Neubau Dreifachkindergarten Kreuzgut in Schaffhausen

Bericht des Preisgerichts

Datum: 12.06.2026

8.3 Pagabei (Nr. 1)

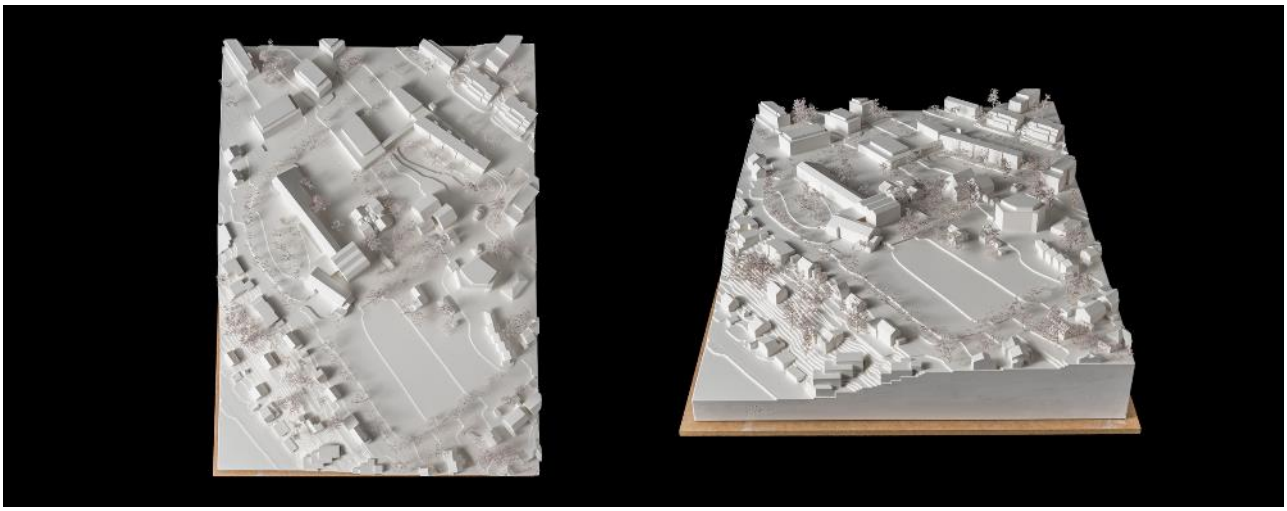
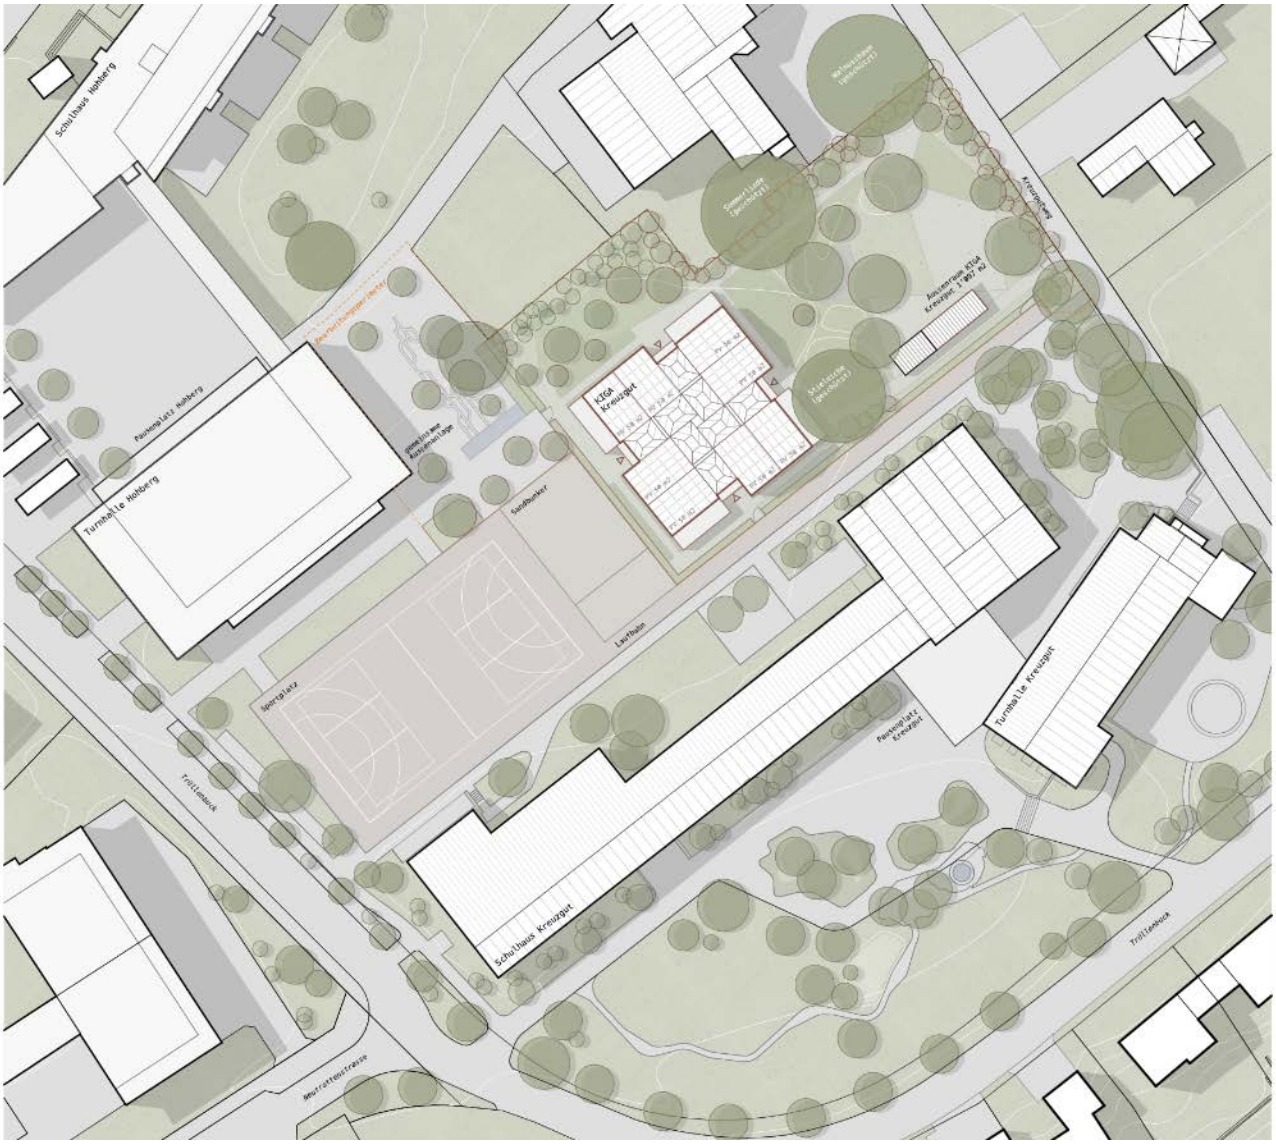
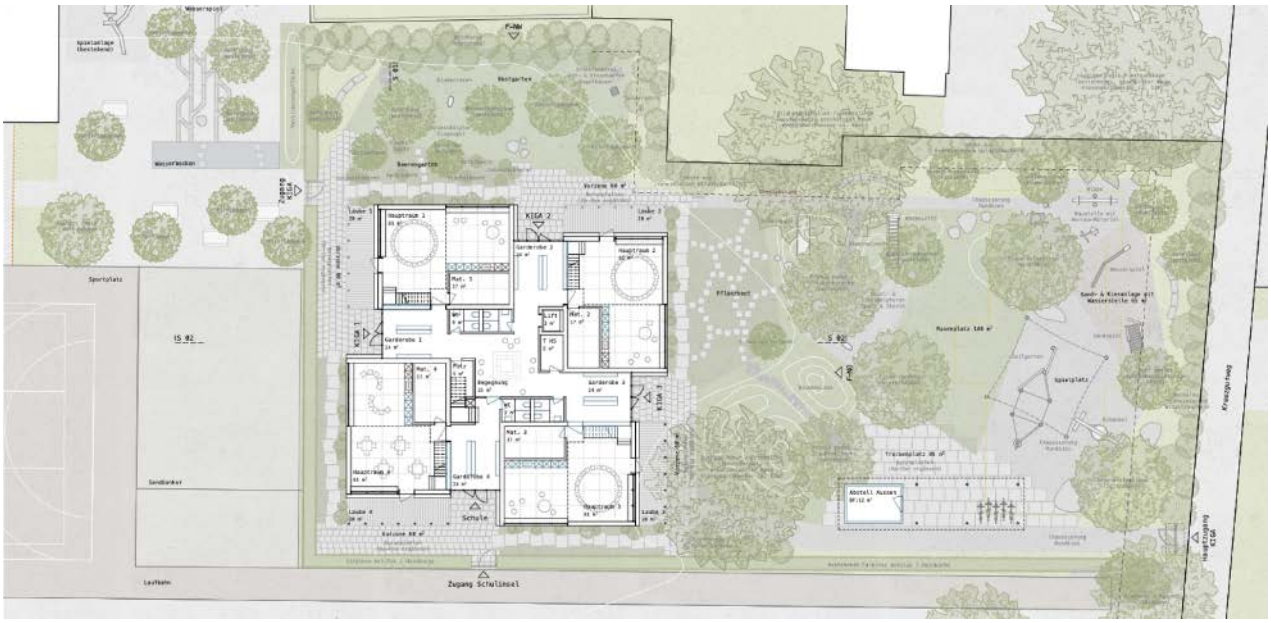
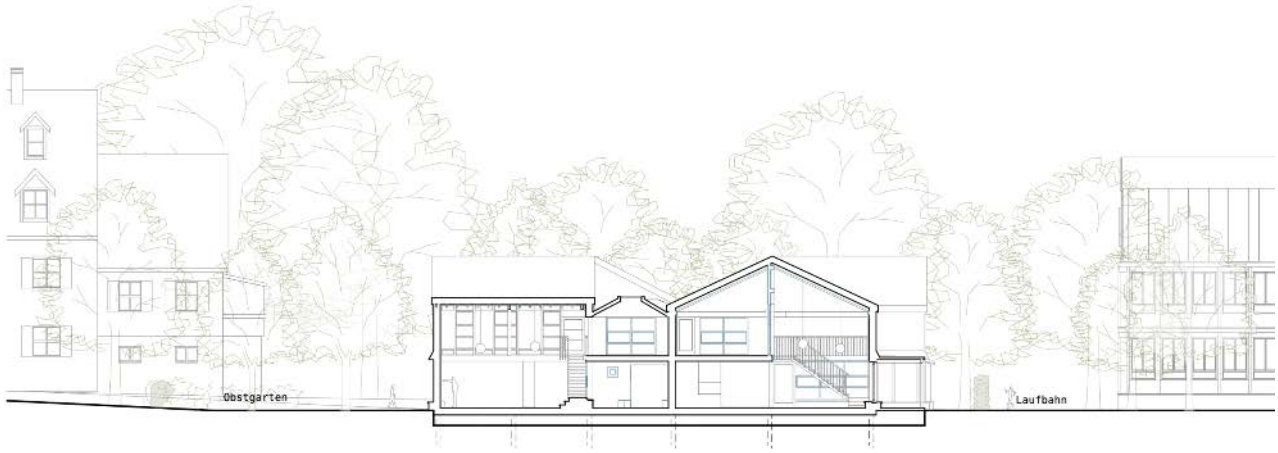
Der kompakte zweigeschossige Baukörper positioniert sich an der südwestlichen Ecke der Parzelle als neues Herzstück innerhalb der Schulanlage. Der Gebäudezugang erfolgt sowohl vom Kreuzgutweg als auch von der Schulanlage her. Die windmühlenartige Anordnung des aus vier Kuben zusammengesetzten Konglomerats reagiert differenziert auf den Baum- und Gebäudebestand. Während die Schulinsel im der Schulanlage zugewandten Gebäudeteil angeordnet ist, orientieren sich die Kindergartenklassen zu den sich öffnenden Freiräumen im Nordwesten und Nordosten. Die für jede Nutzungseinheit separate Erschliessung von einer der vier Gebäudeseiten aus schafft eine klare Adressbildung und unterstützt zusammen mit unterschiedlicher Farbgestaltung die kindgerechte Orientierung sowie die Identifikation mit der jeweiligen Einheit.

Die städtebauliche Setzung des aus vier Quadraten bestehenden Baus führt zu einer Teilung des Kindergarten-Freiraums in zwei unterschiedliche Bereiche. Zum einen spannt sich ein grosszügiger Grünraum mit den bestehenden Gehölzen bis zu Kreuzgutweg auf. Zum anderen ergibt sich ein etwas kleinerer, nördlich liegender Obstgarten. Diese beiden Freiräume haben in sich und in ihrer Hierarchie ein nachvollziehbares Konzept, dass eine hohe freiraumgestalterische Qualität ergibt.
Als eher kritisch und in ihrer Qualität nicht ganz nachvollziehbar werden die engen, verbleibenden Freiräume Richtung Süden und Westen beurteilt: Diese Vorzonen dienen der Abgrenzung zur Schulhausumgebung und wirken als undefinierte „Resträume“. Es entsteht die Befürchtung, dass die grossräumige Durchwegung und Durchgrünung der Gesamtanlage durch den Bau zu stark eingeschränkt werden. Weiters stellt sich die Frage nach der Lesbarkeit der genauen Adressierung. Dies weil die Zugänglichkeit von beiden Seiten nur durch sehr schmale und fast informell wirkende Eingänge erkennbar sind.

Die Zusammensetzung des Baukörpers aus vier kleineren Häusern ist architektonisch konsequent, betrieblich geschickt und für seine kleinen Nutzer massstabsgerecht umgesetzt. Jede Einheit verfügt über einen eigenen ebenerdigen Eingang mit einer

separaten, gut proportionierten Garderobe. Die gemeinsame Mitte im Erdgeschoss ermöglicht klassenübergreifende Begegnungen und betriebliche Synergien; schafft es jedoch durch die entstehenden Restflächen und die ausschliessliche Belichtung über Dach in ihrer räumlichen Qualität nicht abschliessend zu überzeugen. In der Konsequenz der allseitigen direkten Zugänglichkeit sind die Kindergartenhaupträume zweigeschossig gestaltet, um die erforderlichen Flächen bieten zu können. Die interne Treppe zu der zweiten Galerieebene des Hauptraumes sowie zum Gruppenraum gewährleistet zwar die Übersichtlichkeit und Aufsicht über beide Ebenen, stellt jedoch im Hinblick auf inklusive Unterrichtsformen eine Einschränkung dar. Positiv hervorzuheben ist die präzise grundrissliche Organisation der Raumnutzungen, welche die Verkehrsflächen auf das fluchtwegtechnisch notwendige Minimum reduziert und zugleich vielfältige sowie übersichtliche Raumerlebnisse in angemessener kindlicher Massstäblichkeit ermöglicht. Nicht ganz optimal, aber durchaus heilbar wirkt die Führung des Aussenzugangs über den Hauptraum anstelle der Garderobe, was betrieblich Nachteile mit sich bringt.

Das Projekt stellt die Wiederverwendung der beiden Kindergärten ins Zentrum und legt die entsprechenden Ansätze klar und nachvollziehbar dar. Für die Umsetzung der drei Trakte wird davon ausgegangen, dass das Gebäude zerlegt, einzelne Anschlüsse ersetzt und das Holztragwerk teilweise durch neue Elemente ergänzt werden muss. Entsprechend sind in der Realisierung gewisse Herausforderungen zu erwarten. Neben der Wiederverwendung wird auch dem Einsatz natürlicher und rezyklierten Materialien ein hoher Stellenwert eingeräumt, wobei die Wahl von rezykliertem Plastik in der Fassade nicht vollends zu überzeugen vermag. Die vielfältigen Massnahmen spiegeln sich in tiefen Emissionen von Erstellung und Betrieb wider. Insgesamt wird das Projekt im Hinblick auf kreislaufgerechtes Bauen sehr positiv beurteilt.

Die Wiederverwendung von Bauteilen und das konsequente Denken in der Kreislaufwirtschaft ist zugrundeliegender Entwurfsgedanke. Durch die kompakte und flächeneffiziente Volumetrie wird im Entwurf die Grundlage zur Reduktion den erforderlichen Ressourcen- und Materialverbrauch gelegt. Ergänzt durch den hohen Anteil an Re-Use-Bauteilen sowie die überwiegende Verwendung natürlicher Materialien werden tiefe Erstellungsemissionen erreicht. Das Projekt zeigt für zahlreiche Fragestellungen überzeugende Lösungsansätze, weist jedoch in einzelnen Aspekten funktionale Schwächen mit betrieblichen Einschränkungen auf. Insgesamt stellt der Beitrag eine wertvolle und sorgfältig ausgearbeitete Auseinandersetzung mit den Themen Ökologie und Nachhaltigkeit dar.

8.4 Gartenkind (Nr. 44)

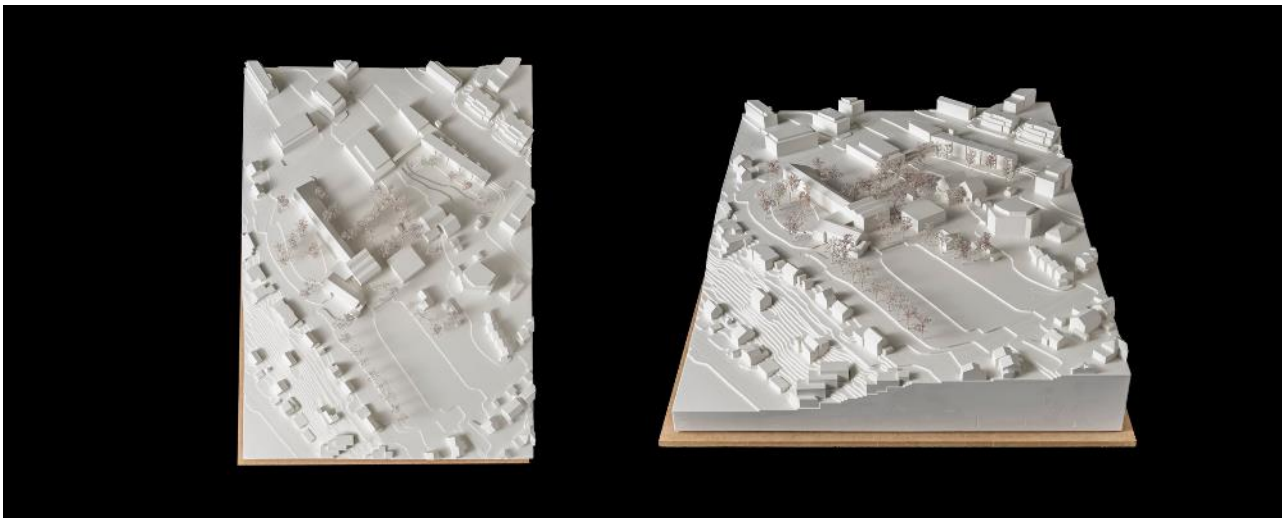
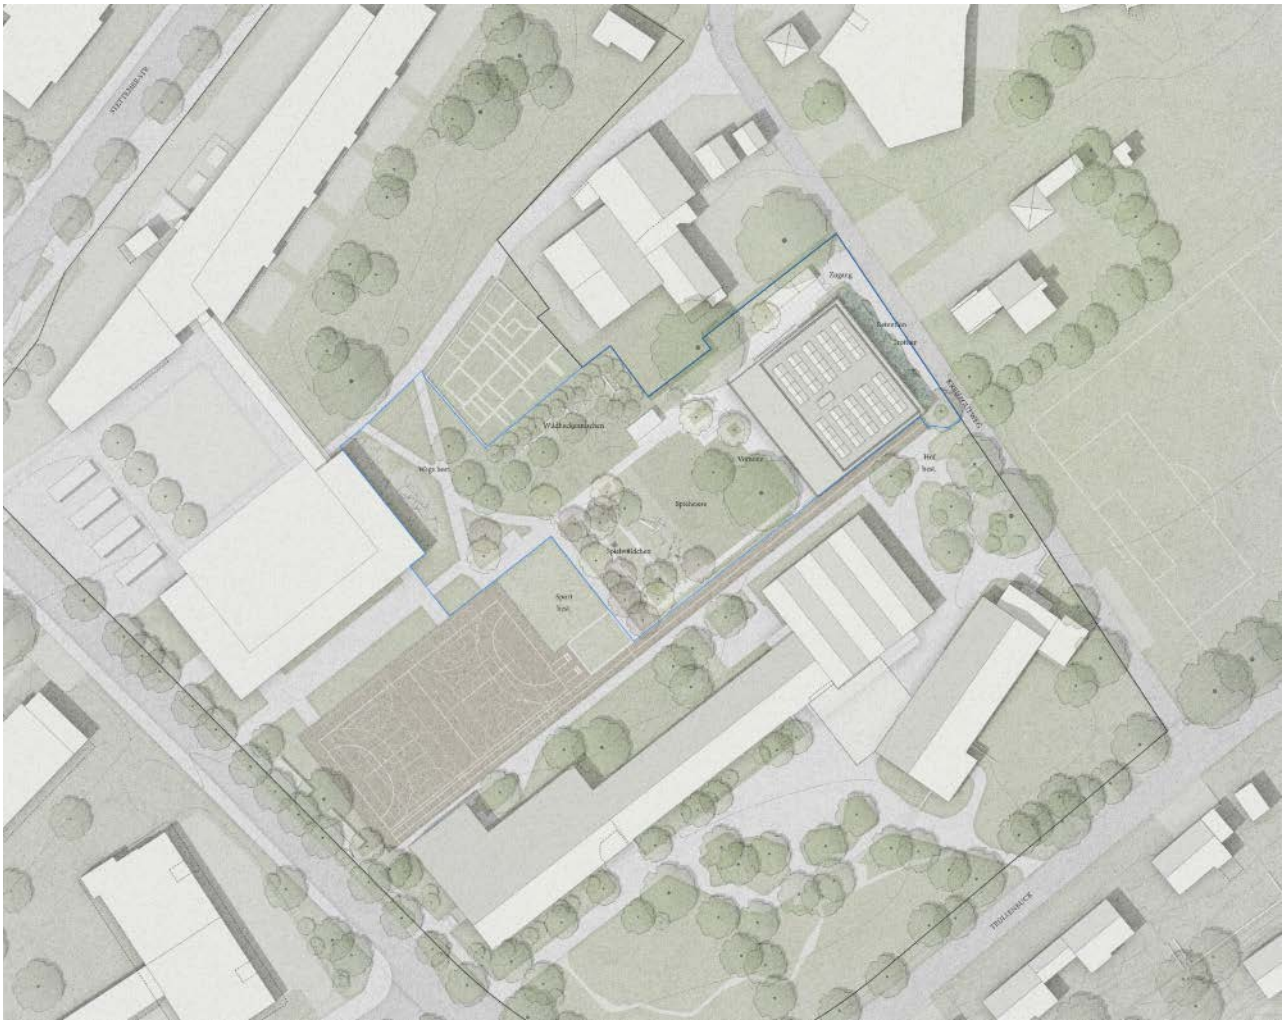
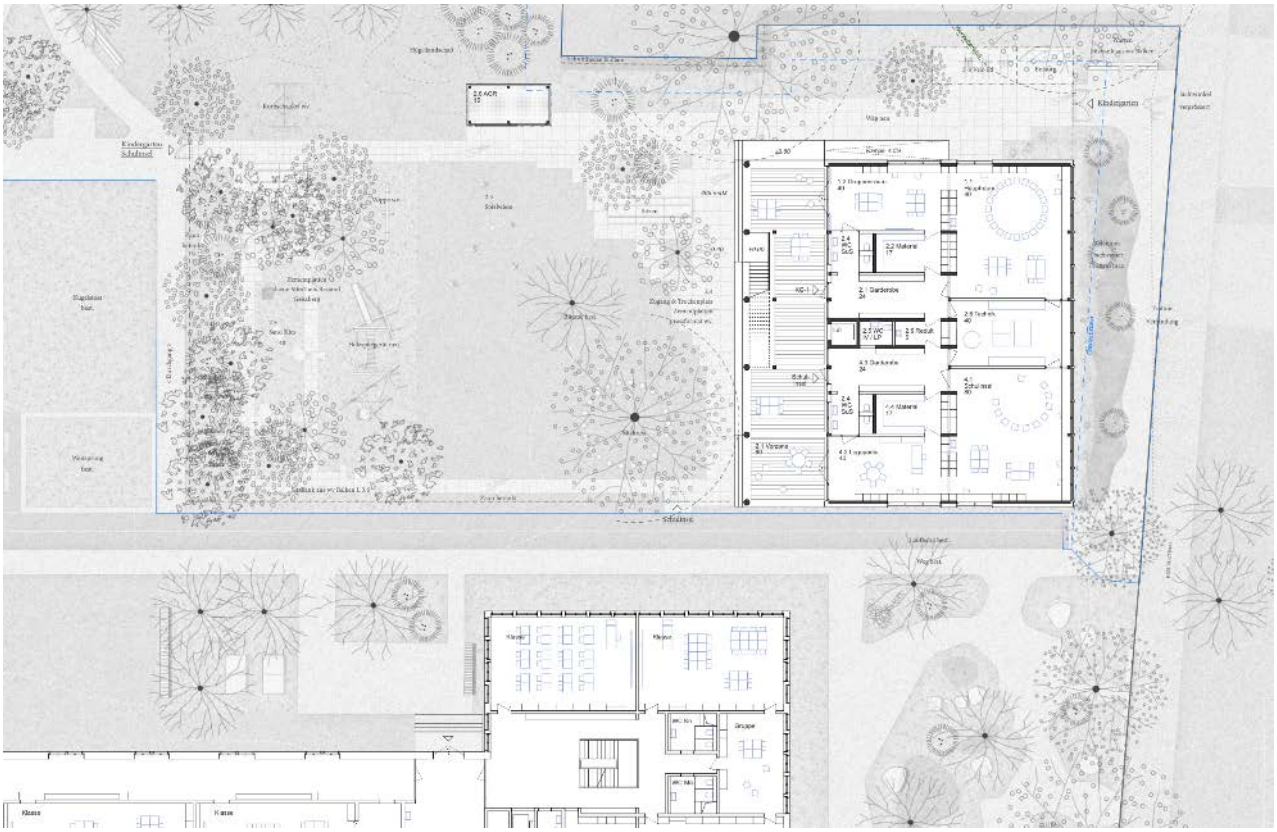
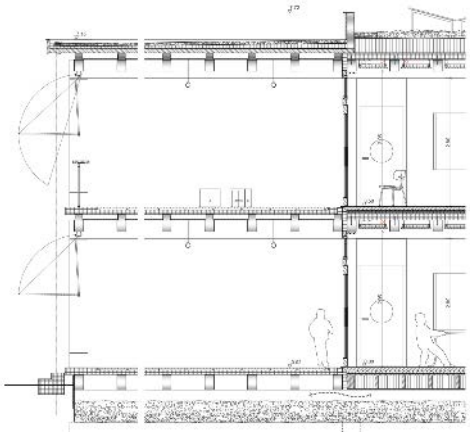
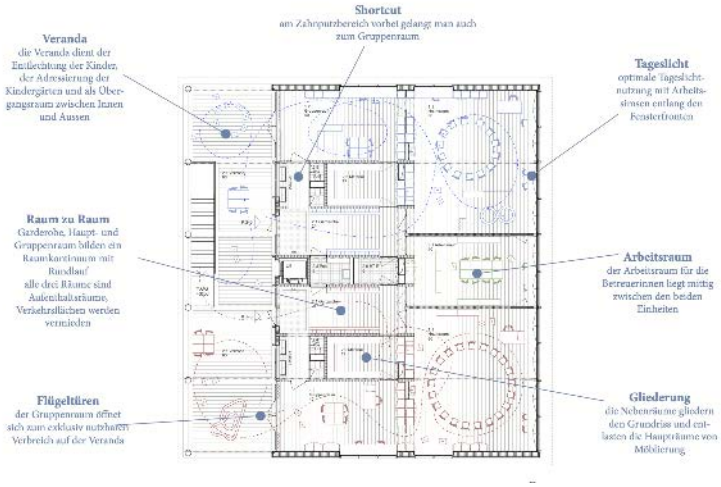
Der Vorschlag des Wettbewerbsprojektes "Gartenkind" besteht in der Interpretation der Aufgabenstellung als Freiluftkindergarten. Ein zweigeschossiges Gebäude ist an den Kreuzgutweg positioniert und öffnet sich über eine grosszügige Veranda nach Südwesten in den Parkraum. Während der Kreuzgutweg die Adresse bildet, führt die Erschliessung der einzelnen Kindergarteneinheiten an beiden Gebäudeseiten vorbei und erfolgt über die Gartenfassade mit einer (eher knapp dimensionierten) Aussentreppe. Die etwas widersprüchliche Konzeption von Adressierung und Erschliessung wird städtebaulich und funktionell als nicht optimal gewertet.

Der Schwerpunkt der freiraumgestalterischen Qualität liegt im grosszügigen Aussenraum zwischen dem Neubau und dem westlich gelegen Schulhausareal. Eine klare Abfolge von einem gebäudenahen, grossen gedeckten Aussenraum mit einem Hartbelag über eine grosse Spielwiese hin zu einem Grünfilter aus Gehölzen und sich darin befindenden Nischen schafft einen übersichtlichen und schön bespielbaren Aussenraum.
Eine kritische Auseinandersetzung ergab sich in der Beurteilung des seitlich, im Norden liegenden Zugangs vom Kreuzgutweg her, quasi um das neue Kindergartengebäude herum. Grundsätzlich und im Gesamtbild mit dem angrenzenden Grossbaum lässt sich ein Potential für eine stimmige Ankunftssituation herleiten. Es stellt sich aber die Frage nach der Lesbarkeit der Adressierung. Es bestehen Zweifel, ob der Ansatz der Zugänglichkeit und Adressbildung im Betrieb zu überzeugen vermag. Auch die Gestaltung des schmalen, verbleibenden Grünraums zwischen Gebäude und Kreuzgutweg kann nicht vollends überzeugen, zumal sich die grossen Gruppenräume an dieser Stelle sehr nahe beim öffentlichen Kreuzgutweg befinden.

Eine grosszügige Veranda, welche den Innenraum im Sinne eines Freiluftkindergartens nach aussen erweitert, ist als Grundidee für die Nutzung faszinierend und vielversprechend. Auf zwei Geschossen sind je zwei Einheiten angeordnet, die sich mit Eingang und Gruppenräumen zur Veranda nach Südwesten ausrichten. Die Haupträume

sind nach Nordosten auf den Kreuzgutweg orientiert, was im Erdgeschoss allerdings eine eher problematische Einsehbarkeit mit sich bringt. Die Grundrissdisposition mit schön proportionierten Räumen, die Möglichkeit für einen Rundlauf und die hohe Nutzungsflexibilität der Räume stellen grundsätzlich einen überzeugenden Vorschlag dar. Allerdings ist ein Austausch zwischen den Geschossen nur via der Aussentreppe möglich, was den Betrieb stark einschränkt. Zudem besteht die Gefahr, dass die Idee der grossen Veranda in der vertieften Planung durch Brandschutzbedingungen kompromittiert wird.

Im architektonischen Ausdruck wird eine stärkere Verortung des Kindergartens in den Kontext vermisst. Der Kindergarten bleibt, insbesondere auch in der Konstruktion, eher konventionell und erinnert in der Fassadenanmutung mehr an eine Schule.

Das Projekt greift einzelne Aspekte des kreislaufgerechten Bauens auf, bleibt in deren konzeptioneller Ausarbeitung jedoch hinter anderen Beiträgen zurück. Weder die Wiederverwendung noch die Materialoptimierung bilden zentrale Elemente des Entwurfs. Die Umnutzung des Holztragwerks des Bestands für die Umgebungsgestaltung ist als Downcycling zu verstehen. Positiv hervorzuheben ist hingegen die vorgesehene Möglichkeit einer Aufstockung um ein Geschoss, wobei die damit verbundenen Anforderungen, insbesondere hinsichtlich Statik und Brandschutz, bereits mitgedacht wurden. Im Vergleich zu den übrigen Projekten resultieren daraus deutlich höhere Emissionen in Erstellung und Betrieb. Insgesamt wird das Projekt im Hinblick auf kreislaufgerechtes Bauen als genügend beurteilt.

Auf der Grundlage einer guten städtebaulichen Setzung wird die schöne Idee des Freiluftkindergartens in der Veranda mit der Visualisierung attraktiv vorgetragen und entwickelt einen grossen Reiz. In der weiteren Ausformulierung des Konzeptes wird das Potential des Entwurfsansatzes aber zu wenig konsequent ausgeschöpft. Die räumliche Durchlässigkeit zum Schulhaus Kreuzgut ist mit der Positionierung - direkt neben der Tartanbahn - etwas engräumig, der Aussenraum als grosse offene Parkfläche ist zu wenig für die Nutzung der Kindergärten definiert und die Ökobilanzierung im Quervergleich der Projekte ist, etwa mit der Holz-Beton-Verbunddecke, zu wenig überzeugend. Die schöne Idee der grossen Veranda fasziniert, aber bei genauerem Hinsehen weist der Projektvorschlag zu viele andere Nachteile auf.
